总平面图 变更前

总平面图 变更后

变更内容:

9#楼二十五层平面图 变更后

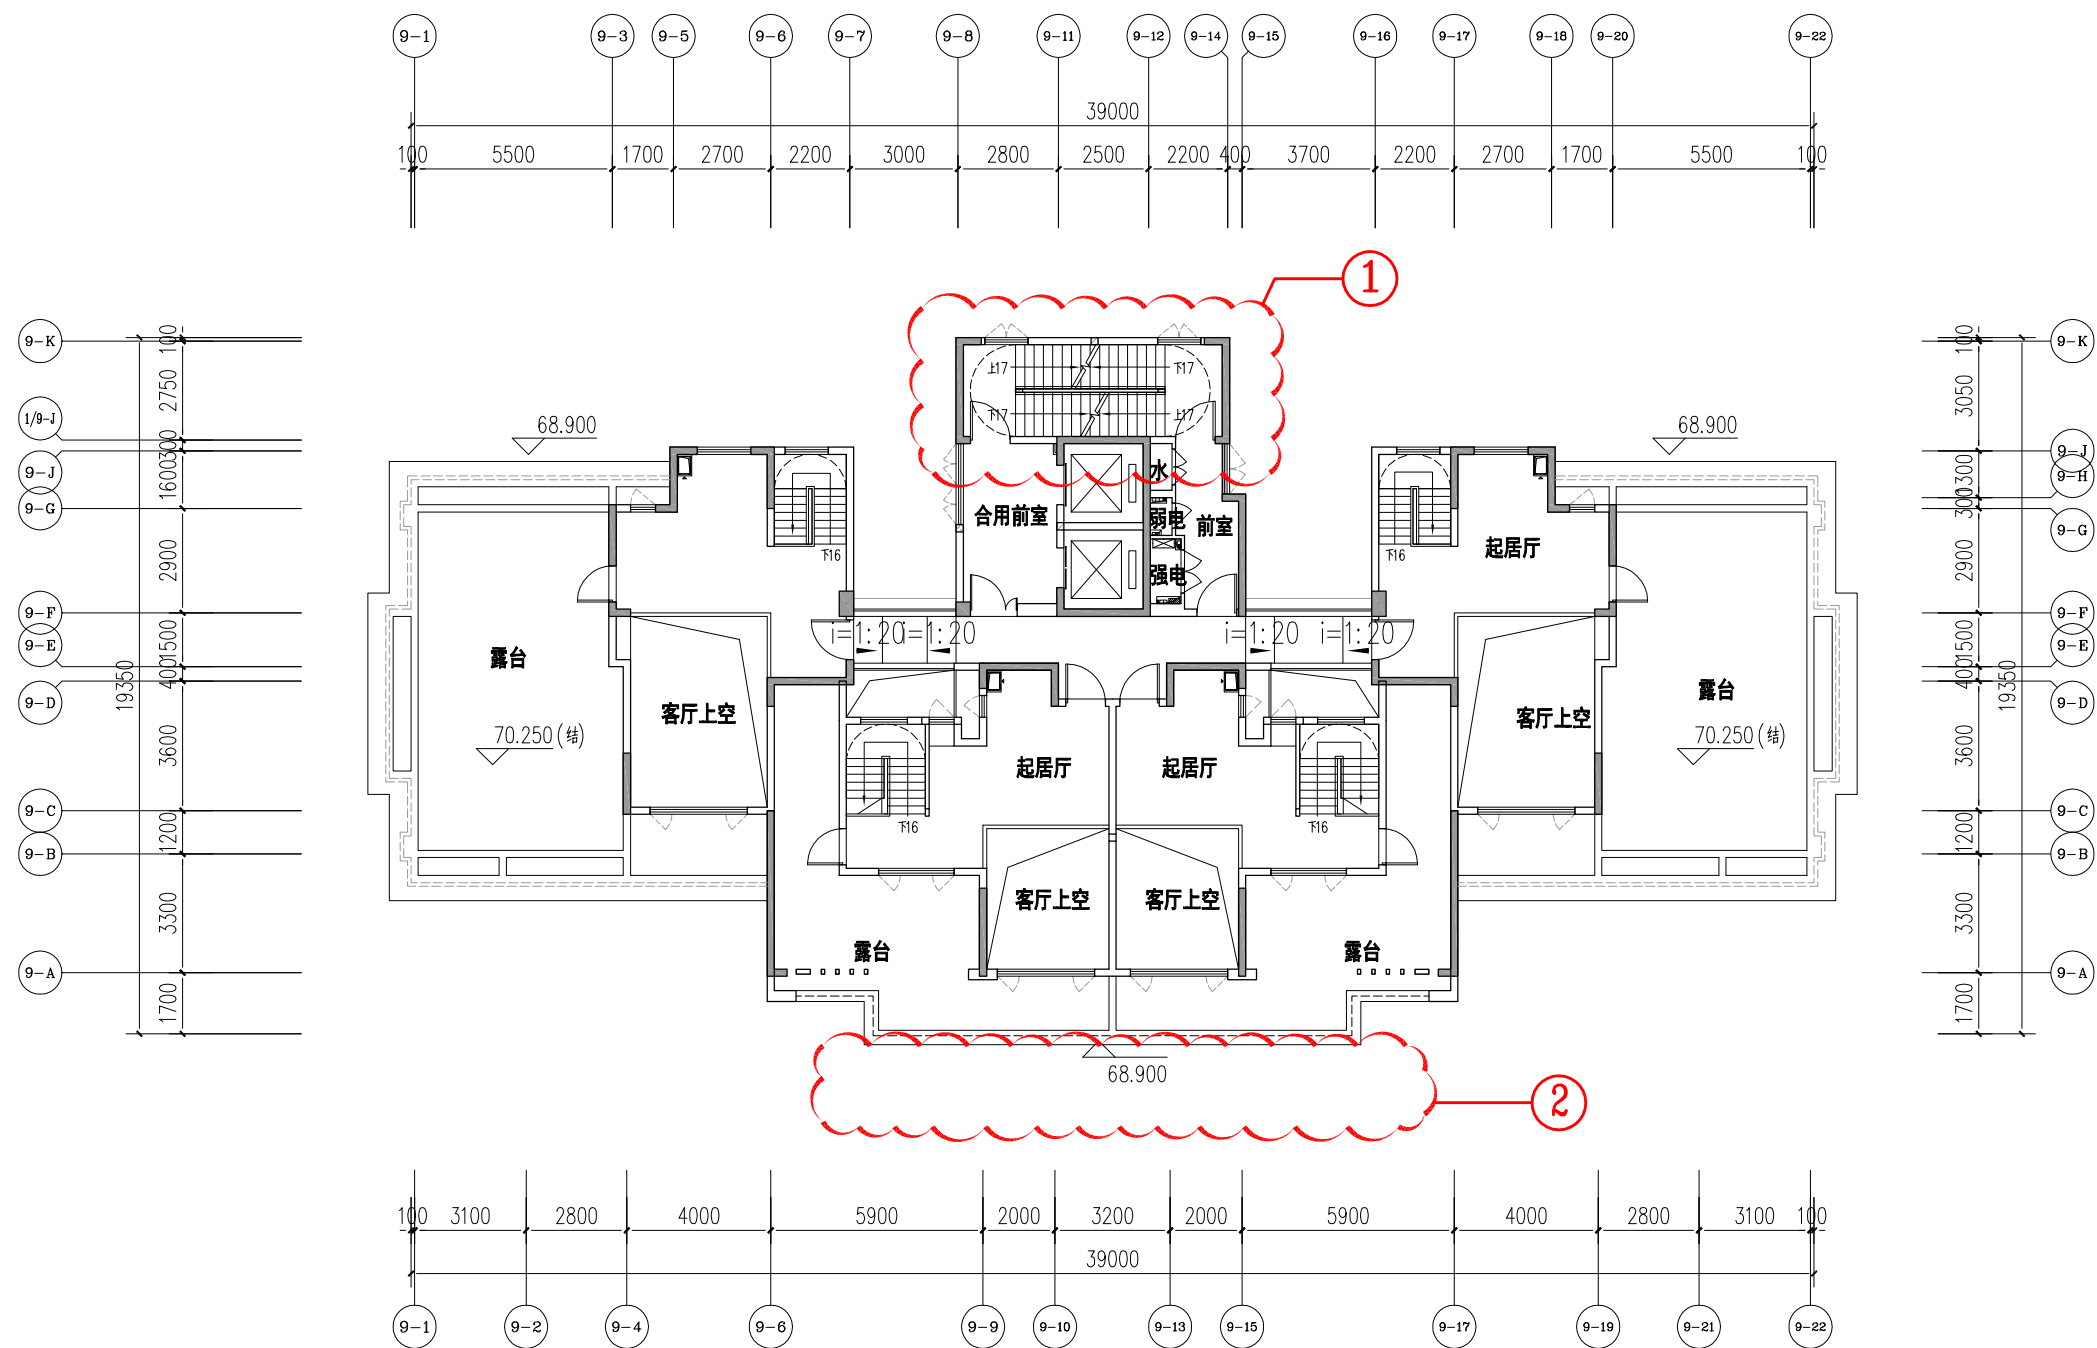
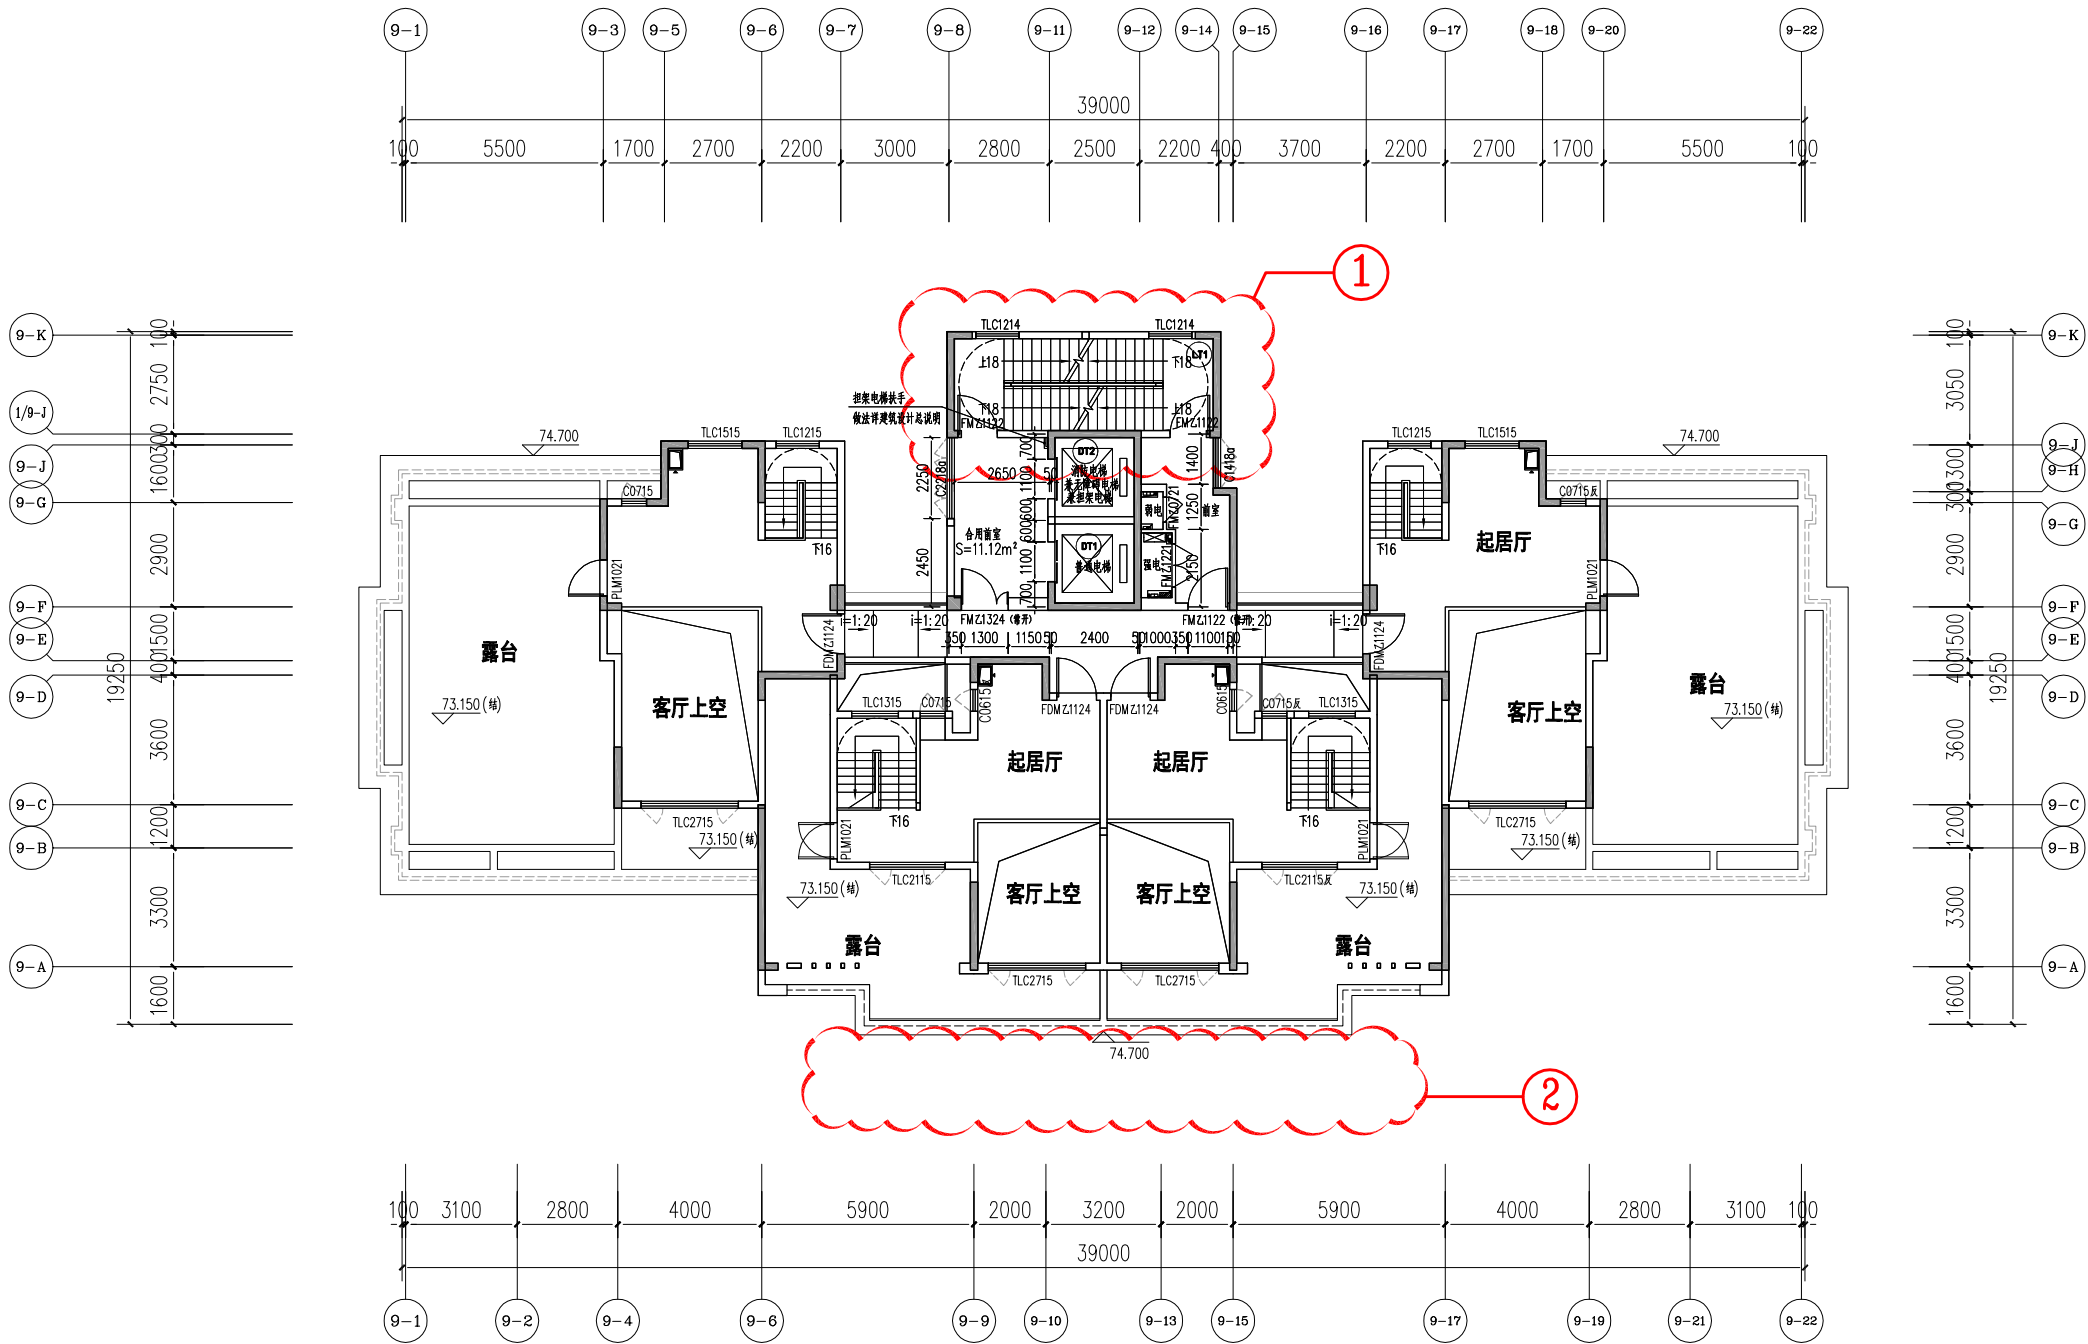
- 1:层高由2.9m改为3.0m, 楼梯踏步相应修改。
- 2:此区域屋面底板向9-A轴移100。

9#楼屋面层平面图 变更后

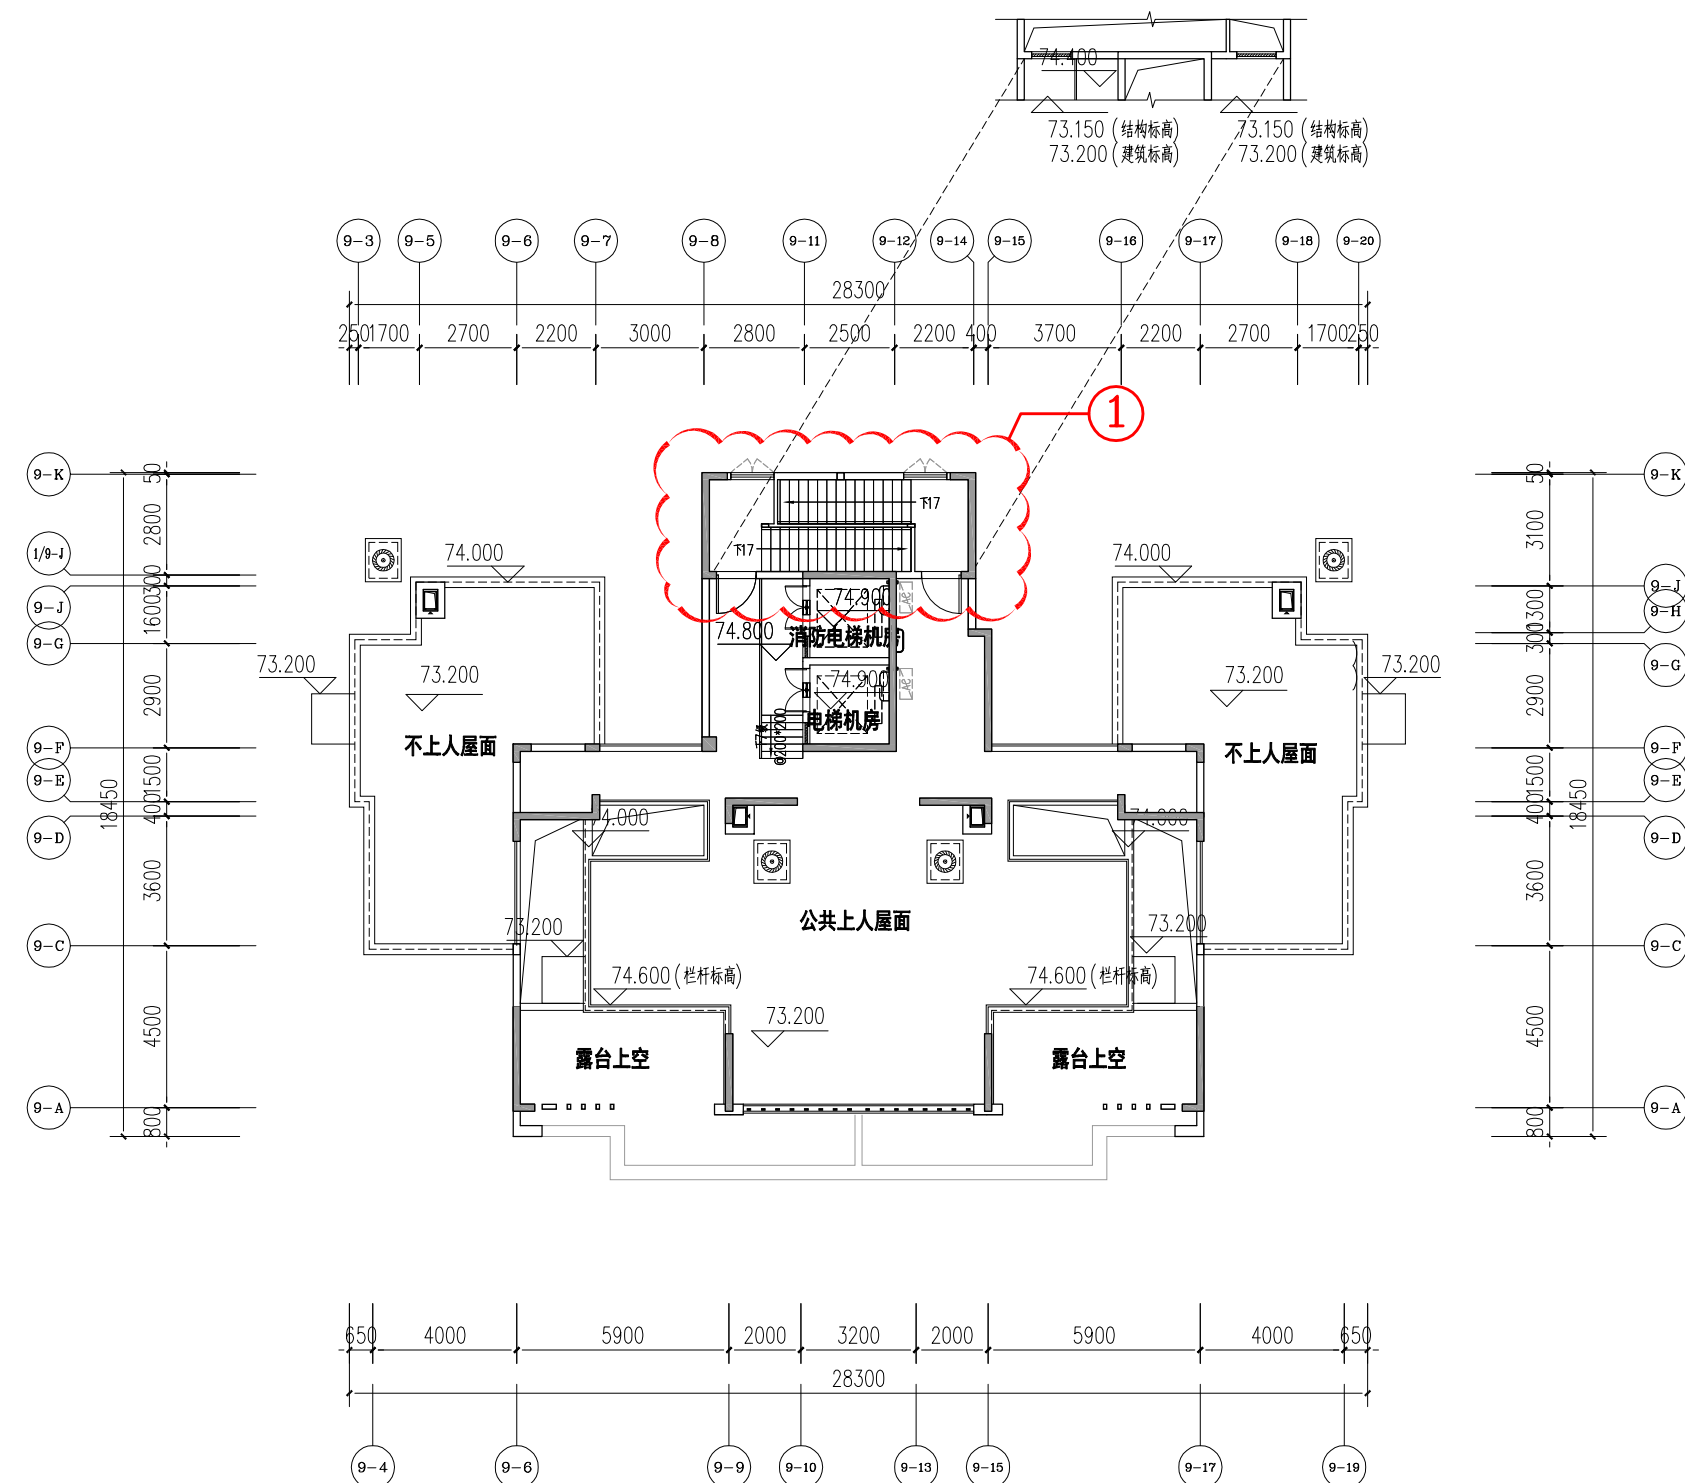
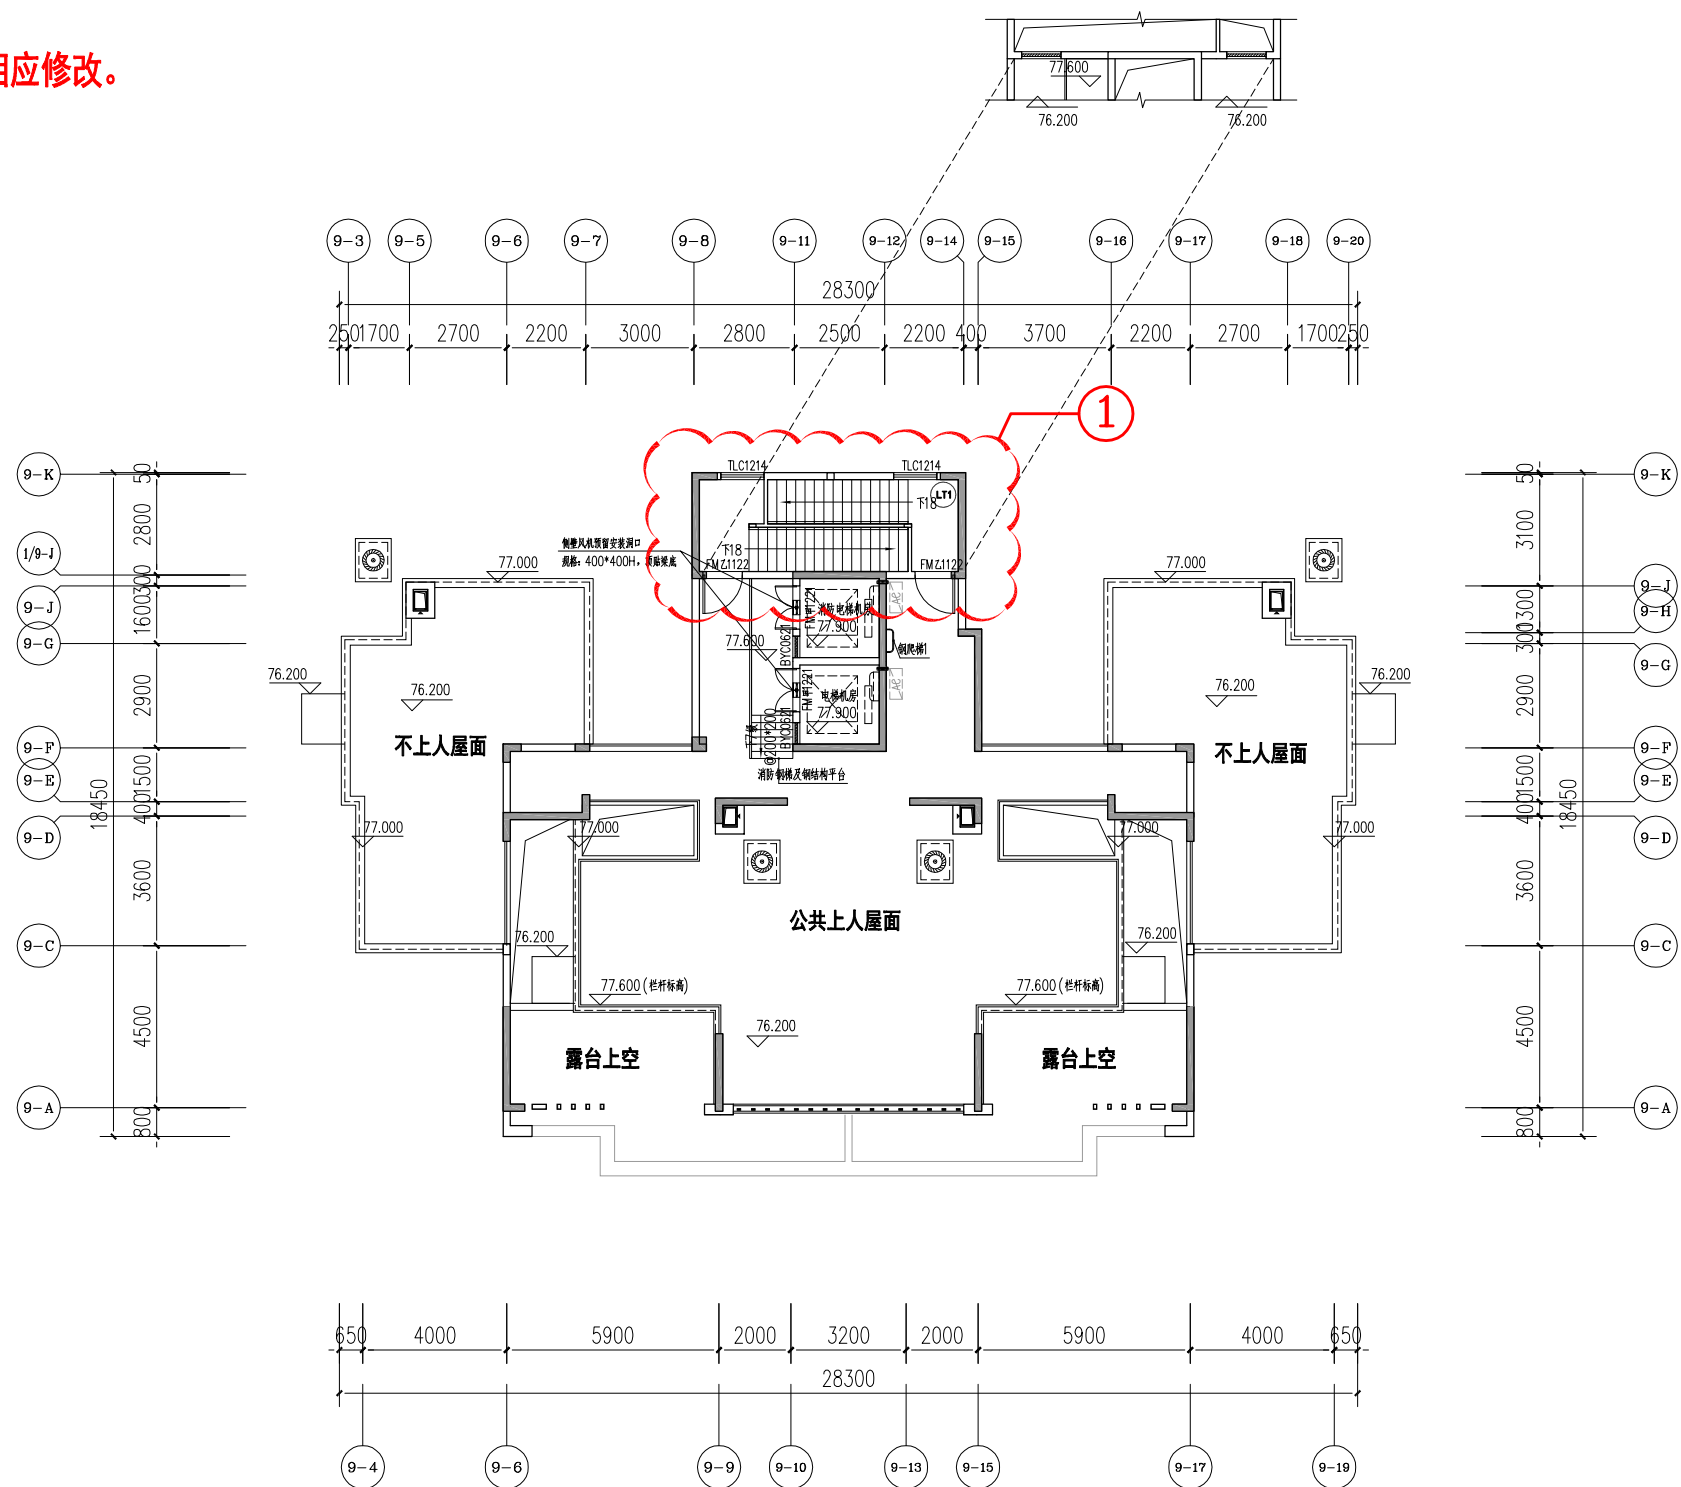
1:层高由2.9m改为3.0m, 楼梯踏步相应修改。
